REPLACEMENT D'UNE PLATE-FORME.

A. 7262

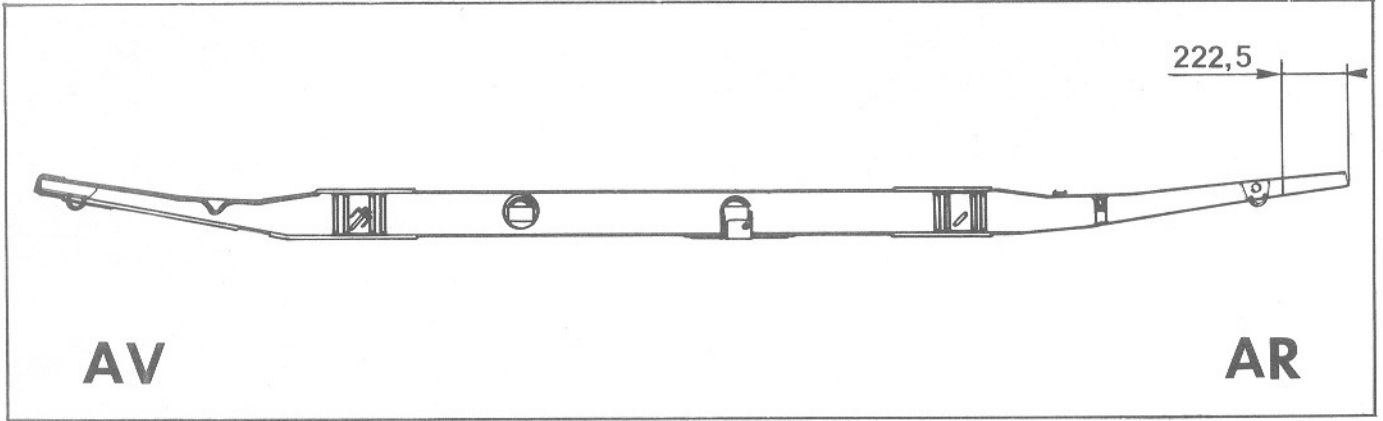
Il est possible toutefois de modifier une plate-forme AYB. Pour cela :

- Couper l'extrémité arrière des longerons comme indiqué sur la figure ci-dessus.
